**Predmet: Ugovor „Izgradnja mreže za odvodnju fekalnih voda objekta lociranog uz dolaznu stanicu Trebevičke žičare“, Grad Sarajevo, broj ugovora: 01/14-11-5243-2/22 od 06.09.2022. godine.**

**Predmet: Izjašnjenje Izvođača radova na temu asfaltiranja prokopanih površina**

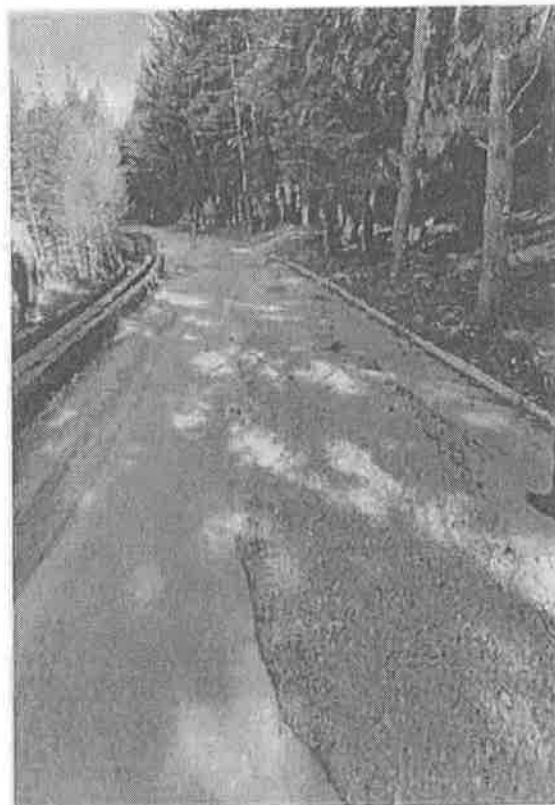
Prema uslovima na terenu, zatečenom stanju, neminovnih oštećenja nastalih usljed izvođenja radova (teška mehanizacija, vibracijski čekići za razbijanje stijena u rovu, kamioni i ostalo) povećanje količina asfalta i tampona su očekivane. (slike)

Posebno naglašavam da pored značajnog povećanja potrebnih količina asfalta i tamponskog sloja, dio saobraćajnice ostaje u izuzetno lošem stanju (pukotine, istrošenost, denivelacija, rupe...) zbog čega se, sa aspekta struke, predlaže sanacija asfalta u punoj širini i dužini saobraćajnice, te propisna zamjena tamponskog sloja. Obzirom na gore navedeno predlaže se investitoru da analizira opravdanost djelimične sanacije saobraćajnice.
